改善箇所説明図

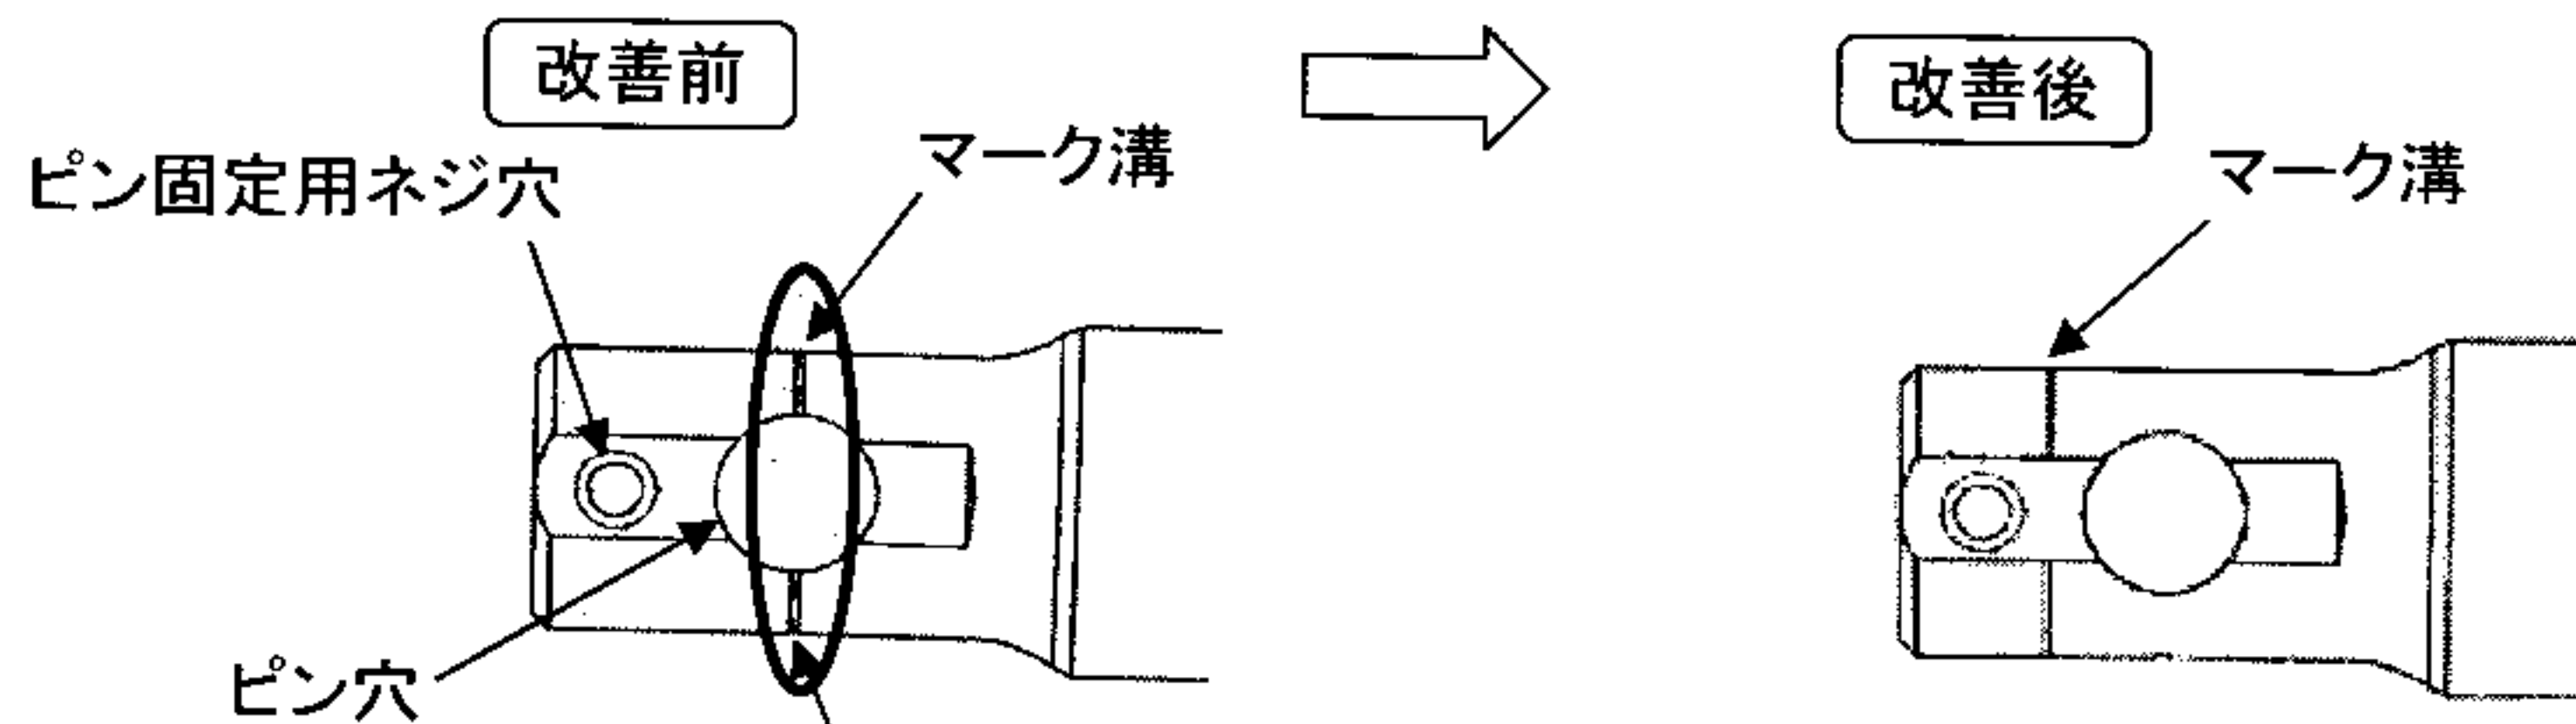
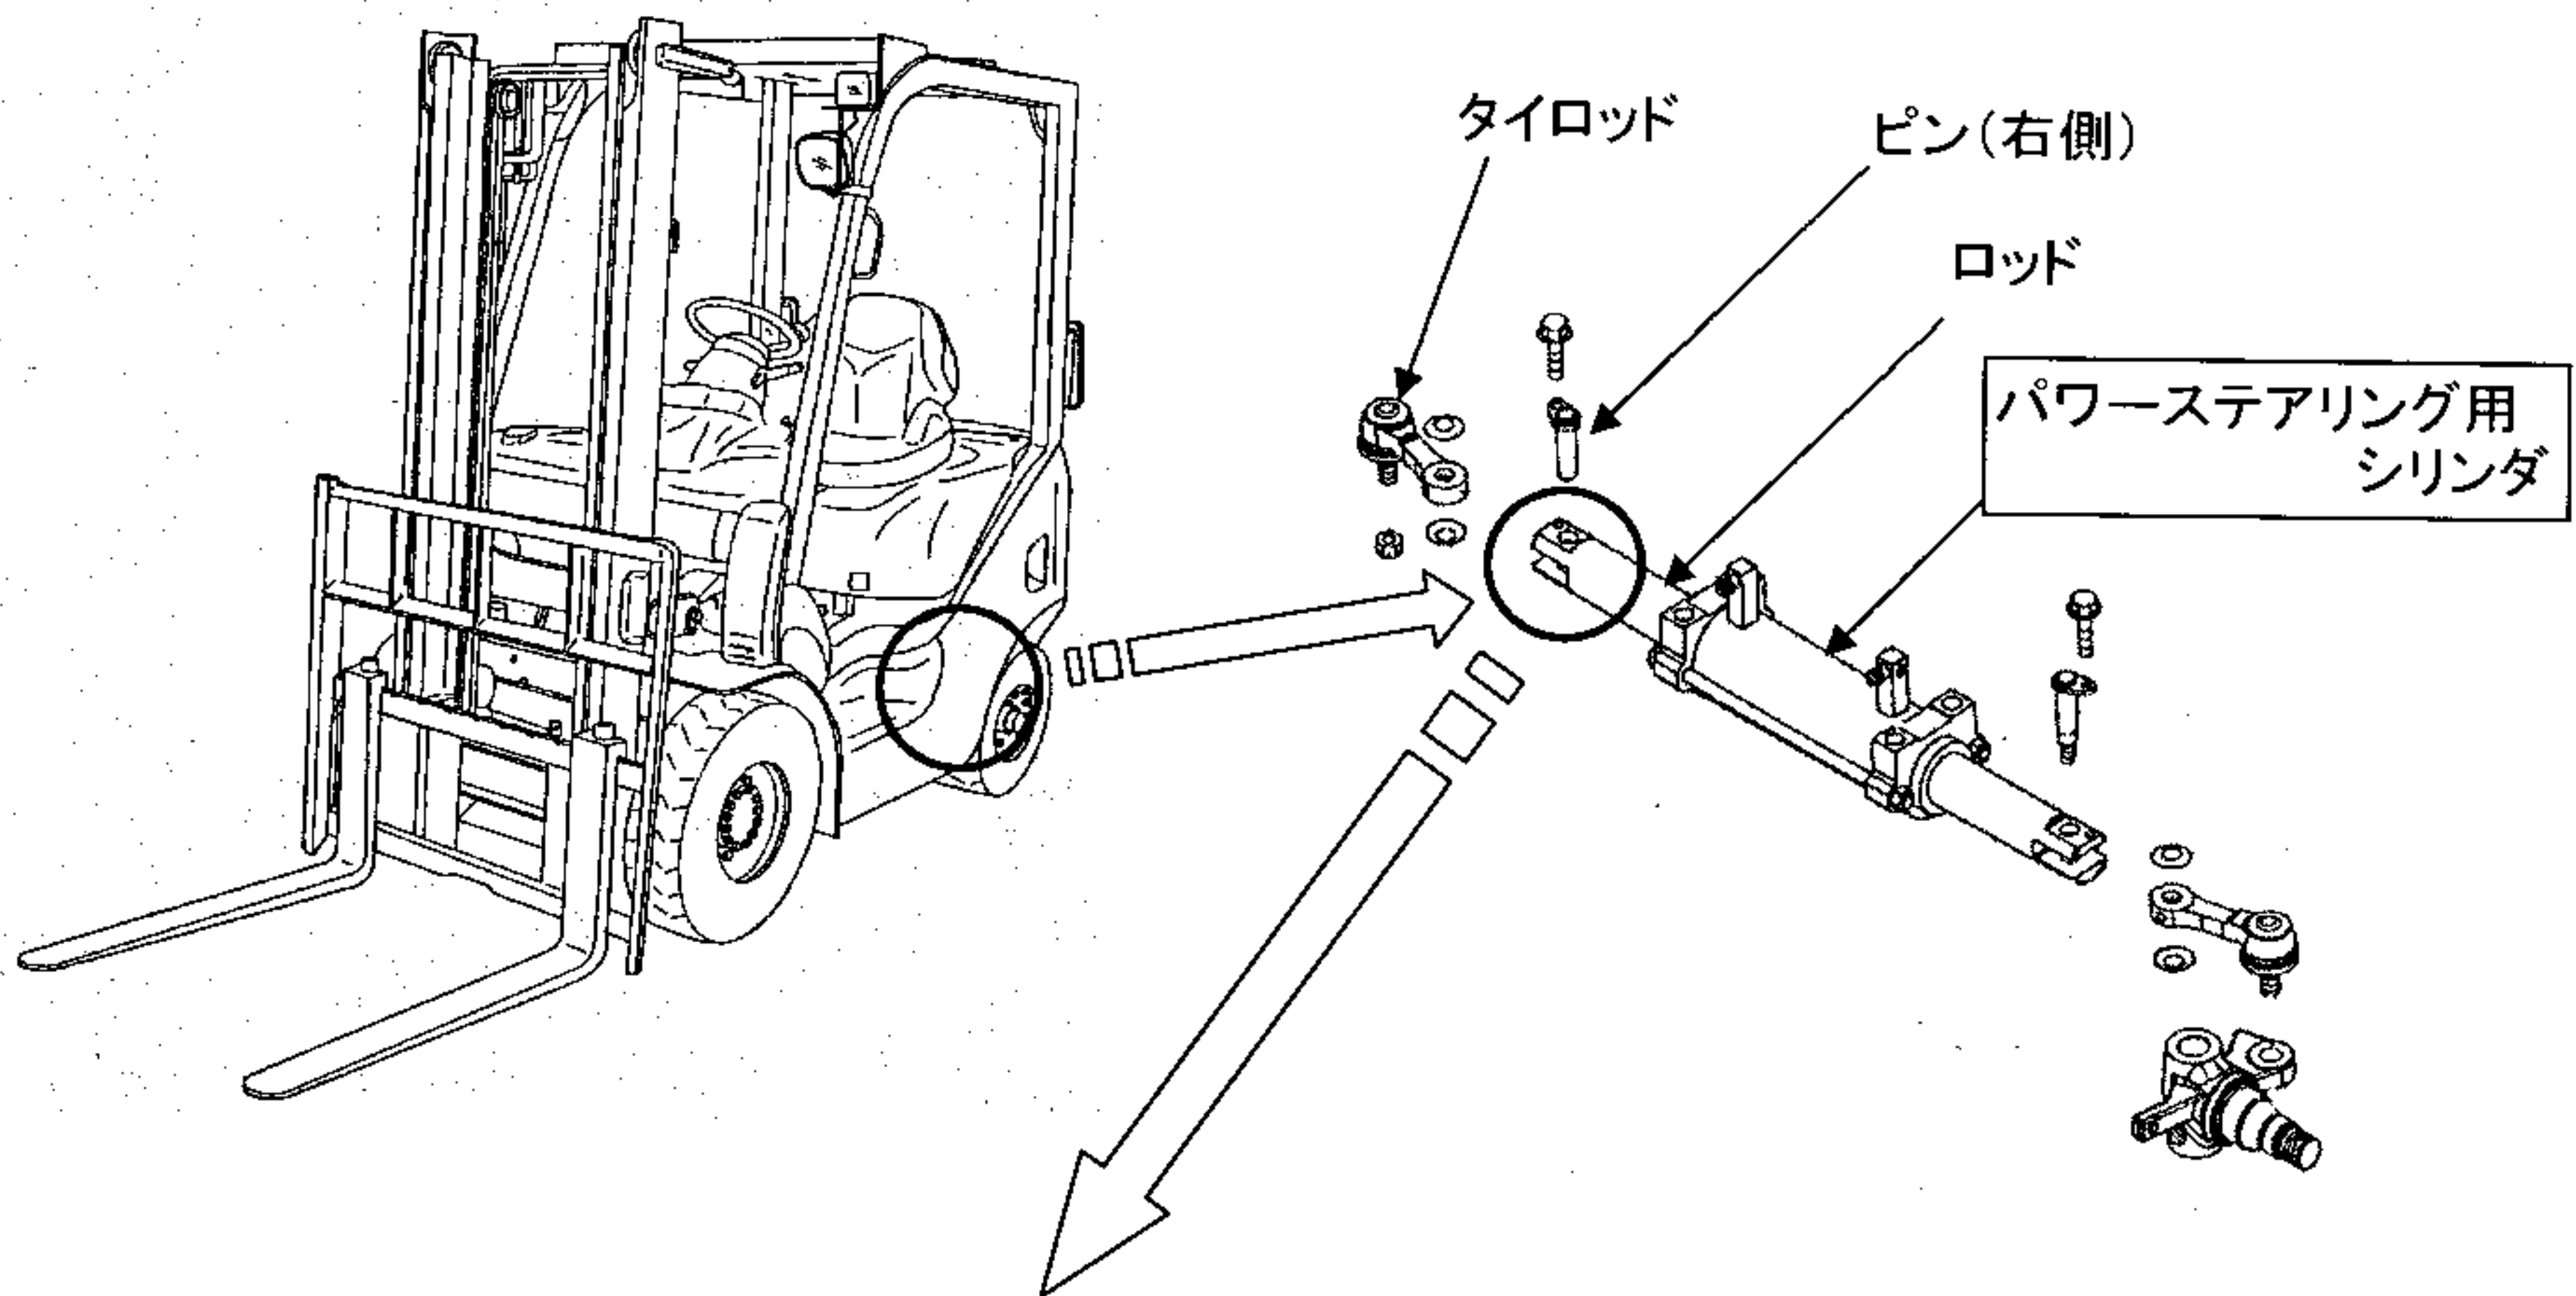
基準不適合箇所

パワーステアリング用シリンダの右側ロッドに不適切な加工を行ったため、当該ロッドの強度が不足しており、かじ取り操作を繰り返すと、当該ロッドのピン穴部に亀裂が生じるものがある。そのため、そのまま使用を続けると、亀裂が進行して破損し、右後輪タイヤの操舵ができなくなるおそれがある。

全車両、パワーステアリング用シリンダ一式を対策品と交換する。

対策型パワーステアリング用シリンダは、ロッド右側ピン穴近傍外周表面に加工した溝位置で外観上識別できる。
